Proyecto: LM-PI-AT-187-16

EVALUACIÓN DE LOS MATERIALES Y EL DESEMPEÑO DEL PROYECTO.

PROYECTO: RUTA NACIONAL NO.4 SECCIÓN: "BAJOS DE
CHILAMATE – VUELTA DE KOOPER".

INFORME FINAL

Figura 3. Valores de media móvil, sentido Chilamate-Vuelta de Kooper.

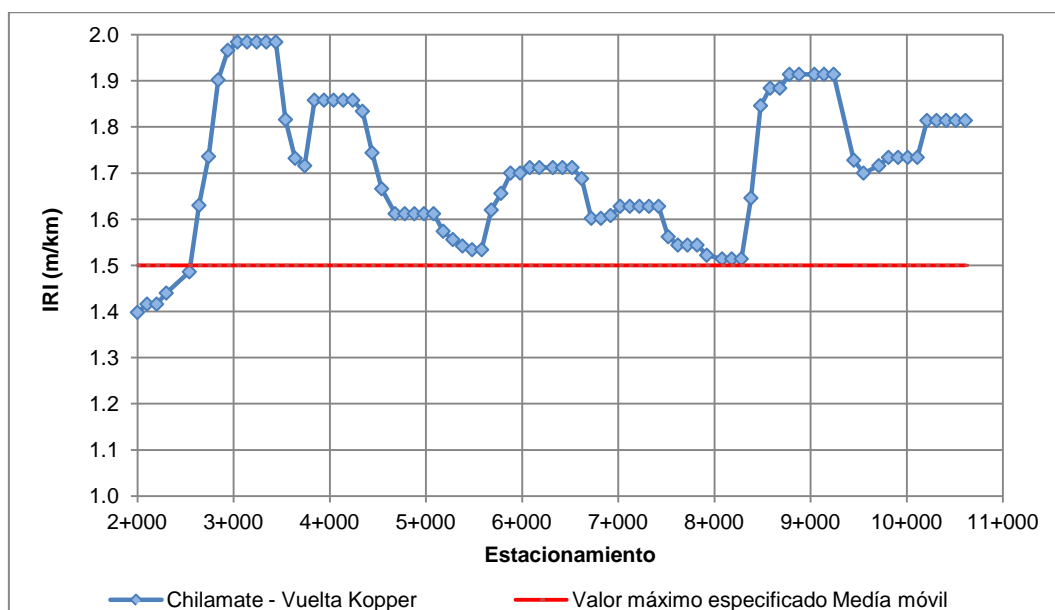
En la Figura 4 se puede observar que aproximadamente el 94,0% de los datos de media móvil se encuentran por encima del valor especificado en el Cartel de licitación de 1,5m/km. En el caso de la Figura 5 se observa que solamente el 13,0% de los datos se encuentra por encima del valor límite de 2,0m/km.

Figura 5. Valores de media móvil, sentido Vuelta de Kooper- Chilamate.
Fuente: Informe de Laboratorio, LanammeUCR I-0902-16 (14/07/2016)

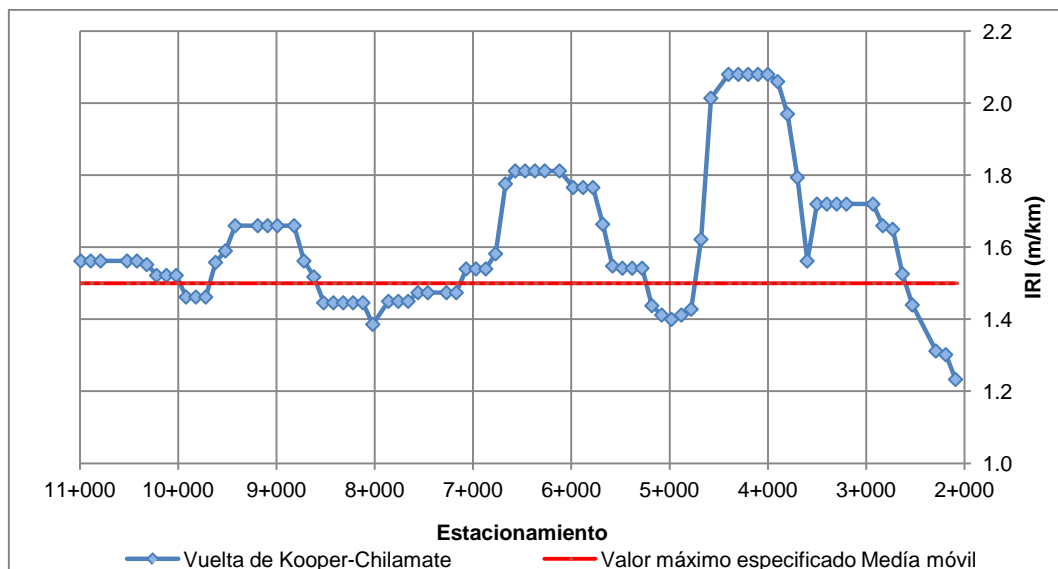
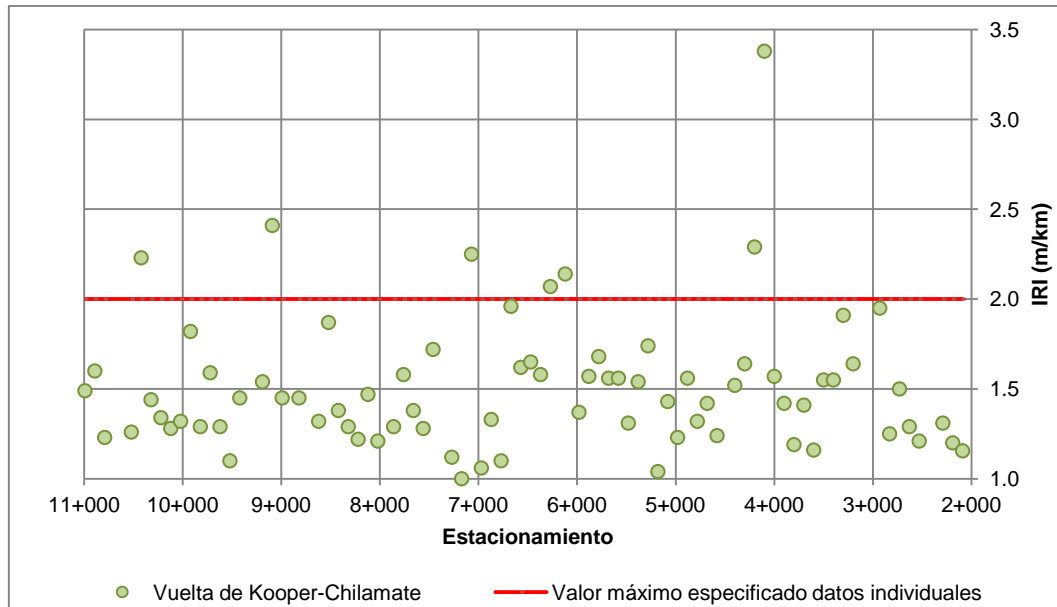
Para el sentido Vuelta de Kooper - Chilamate, se observa la misma tendencia que en el sentido de avance Chilamate-Vuelta de Kooper. En la Figura 6 se puede observar que aproximadamente el 70,0% de los datos de media móvil se encuentran por encima del valor especificado en el Cartel de licitación de 1,5m/km. En el caso de la Figura 7 se observa que solamente el 9,0% de los datos se encuentran por encima del valor límite de 2,0m/km.

Figura 15. Comparación de parámetros para las muestras ensayadas.

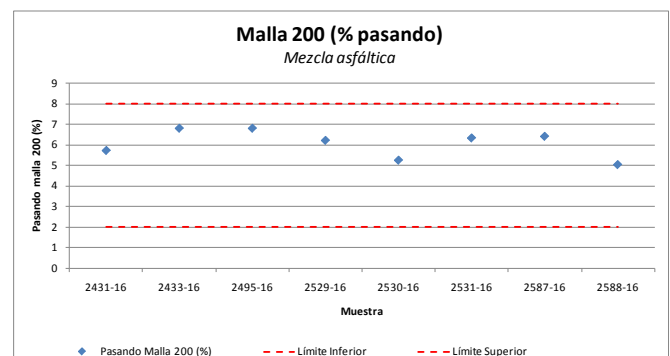
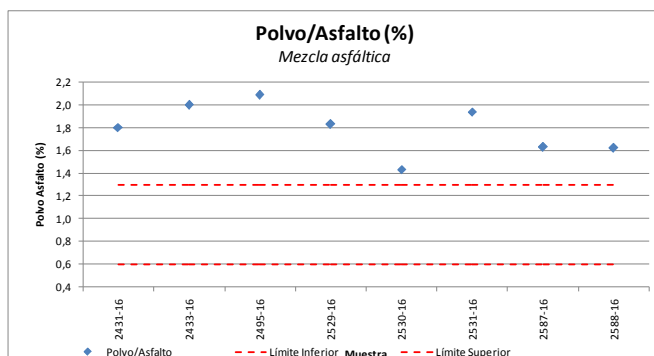
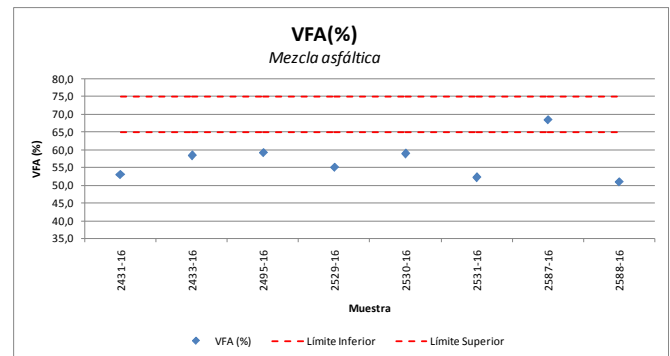
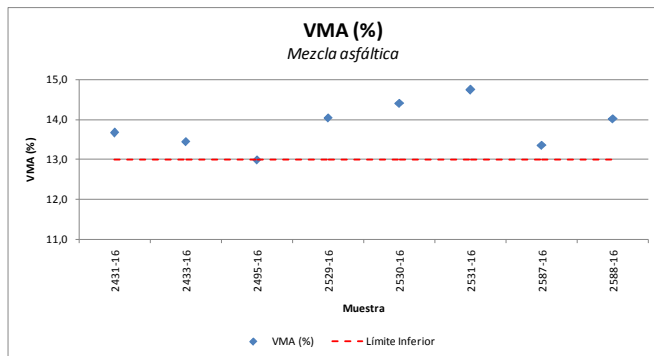
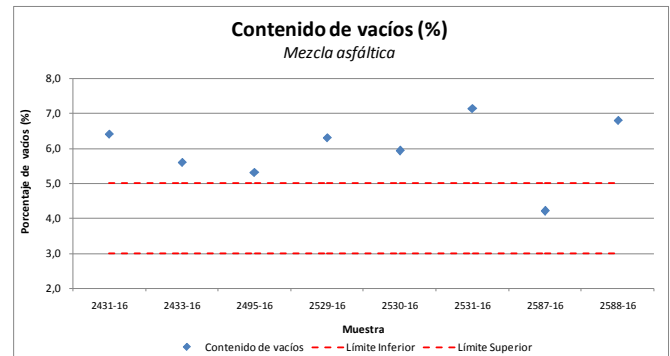
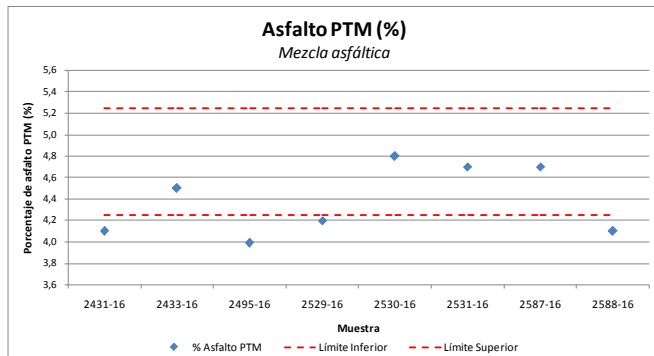
Sobre la calidad de la mezcla asfáltica: 5 muestras reportan contenidos de asfalto por debajo del límite inferior establecido. Asociado a este se observa que todas las muestras presentan valores fuera de los límites en el parámetro volumétrico de VFA. Lo que ocasiona que quede mucho espacio entre las partículas de agregado sin rellenar de asfalto, lo que se ve finalmente reflejado en los altos resultados de vacíos obtenidos entre 5,3% a 7,1%. En cuanto al análisis granulométrico la fracción fina muestra que los porcentajes pasando se ubican cercanos al límite fino de la especificación, en particular la malla 200.
